<b>Beschlussvorlage BV</b>	Geschäftsbereich	Umwelt, Grünflächen und Geodaten
	Ressort / Stadtbetrieb	Ressort 103 - Umwelt, Grünflächen und Forsten
	Bearbeiter/in	Henner Lutterbeck
	Telefon (0202)	563 5545
	Fax (0202)	563 8049
	E-Mail	henner.lutterbeck@stadt.wuppertal.de
	Datum:	27.11.2002
	<b>Drucks.-Nr.:</b>	<b>VO/0893/02</b> öffentlich
Sitzung am	Gremium	Beschlussqualität
<b>11.12.2002</b>	<b>Bezirksvertretung Vohwinkel</b>	<b>Entscheidung</b>
<b>Neugestaltung der Grünanlage Stationsgarten</b>

Die Lage des östlichen Eingangs zur Grünanlage Stationsgarten wie in Anlage 1 dargestellt, wird beschlossen.

Planausschnitt östlicher Zugang

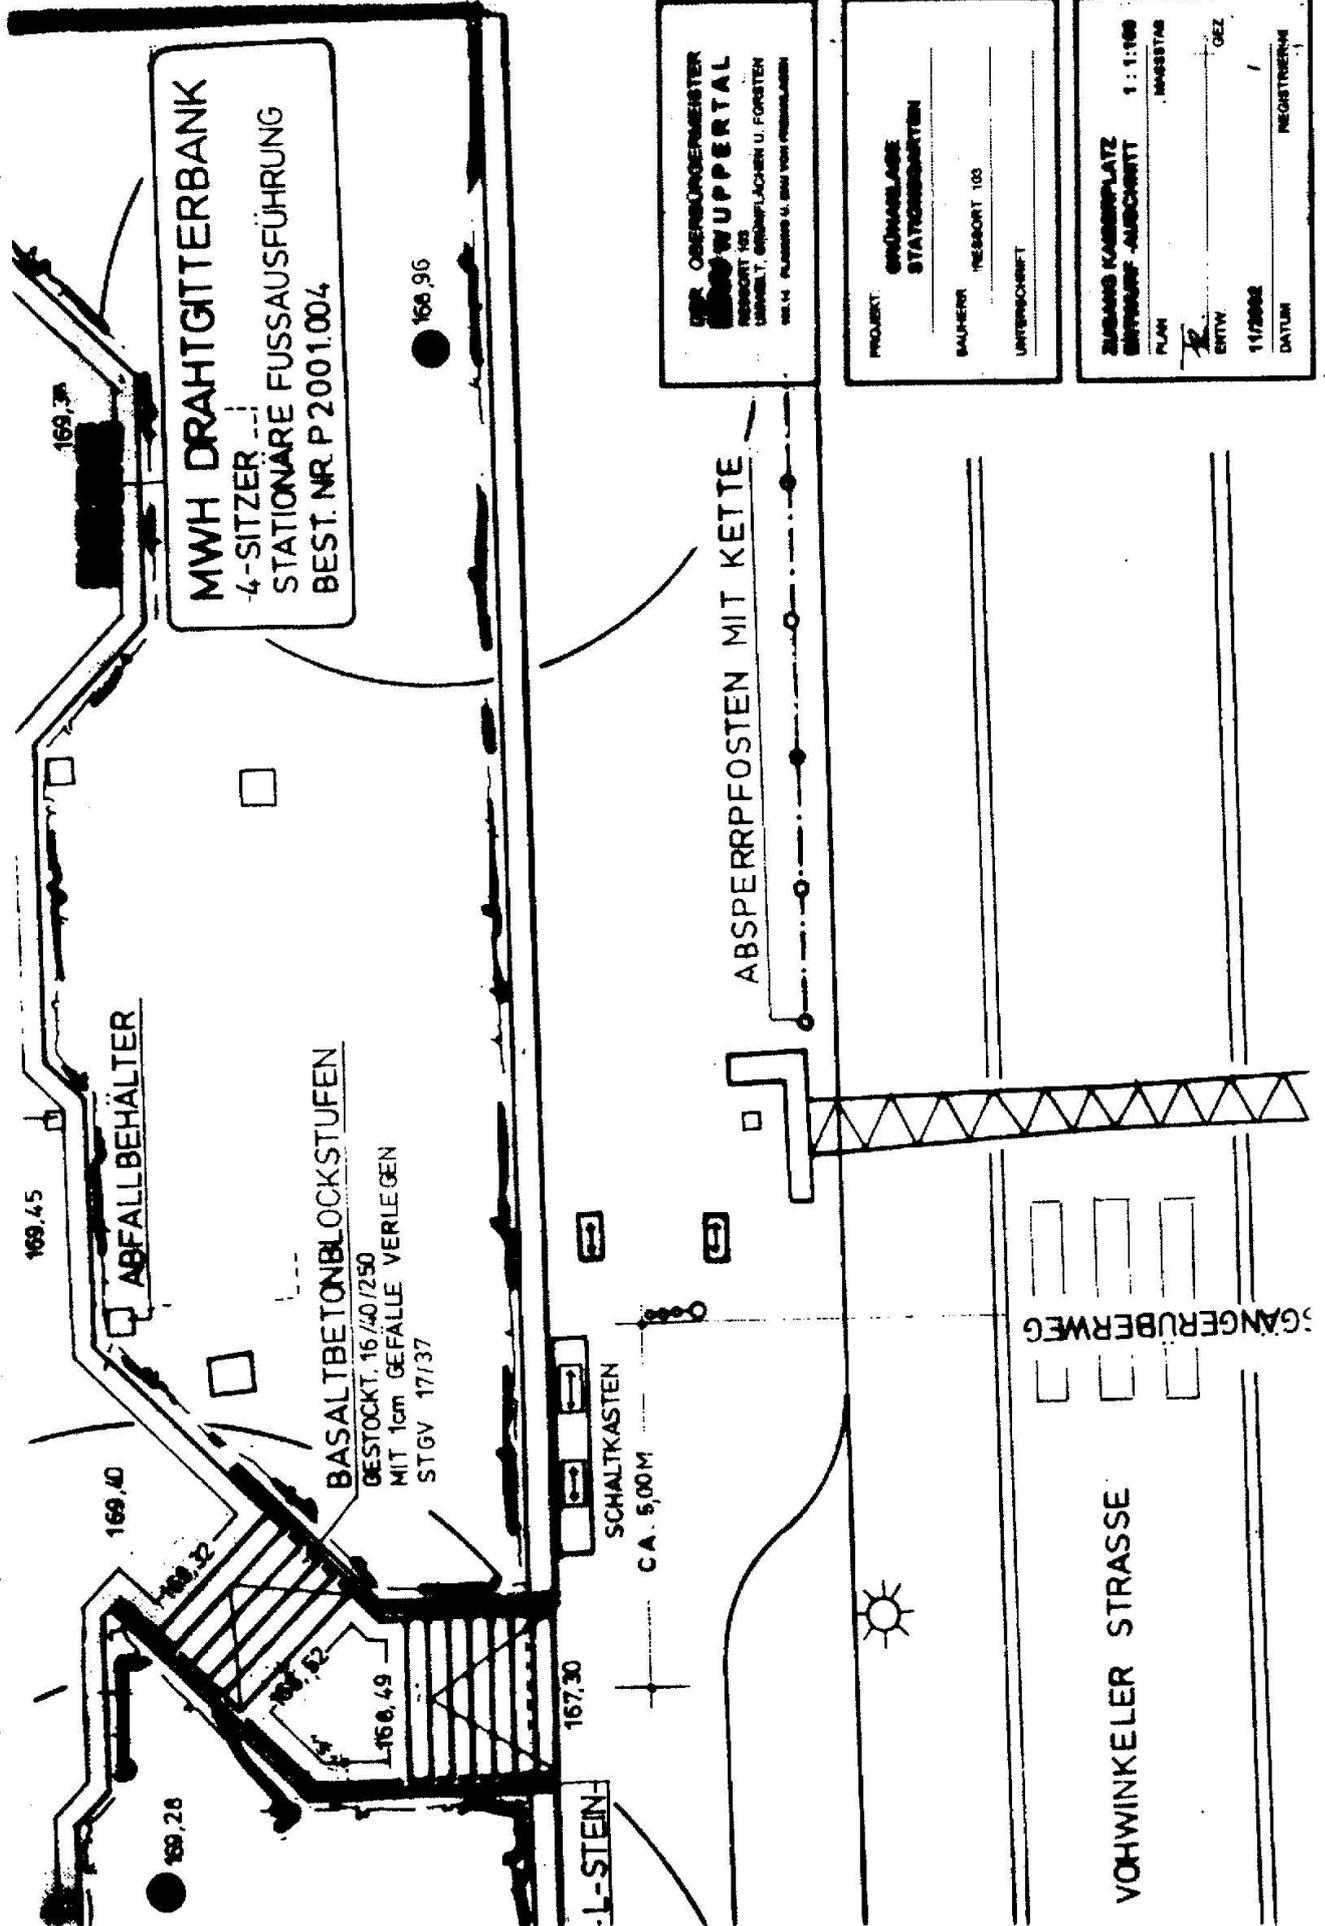
Mit Durchführungsbeschluss zur Dr. Nr. 306/ 02 vom 13.2.02 wurde von der BV Vohwinkel gewünscht, den Zugang zur Grünanlage von Osten näher an den Fußgängerüberweg Vohwinkeler Str. / Kaiserplatz zu verlegen. Diesem Wunsch kann leider nur in geringem Maß entsprochen werden.

In Höhe des Fußgängerüberweges befindet sich an der Mauer zum Stationsgarten eine Umschaltstation, die für eine direkte Anbindung des Überweges an die Grünanlage verlegt werden muss. Wegen der großen Anzahl betroffener Leitungen betragen die Kosten für die Verlegung des Schaltkastens rd. 30.000 €. Diese Summe steht bei der Baumaßnahme leider nicht zur Verfügung.

Der geplante Zugang liegt jetzt um 5 m nach Westen versetzt zum Fußgängerüberweg.

Die während der Beratung am 13.2.02 angesprochene Anbindung des nordwestlichen kleinen Sitzplatzes mit einem schmalen Weg an die neue Fußgängerzone nördlich der Grünanlage lässt sich leider aufgrund der höher stehenden Bäume mit dicht unter der Oberfläche liegenden Wurzeln nicht realisieren. Für den Wegeunterbau müssten tragende Wurzeln beseitigt werden und bei einem Überbau würde die zu überwindende Kuppe zu steil.
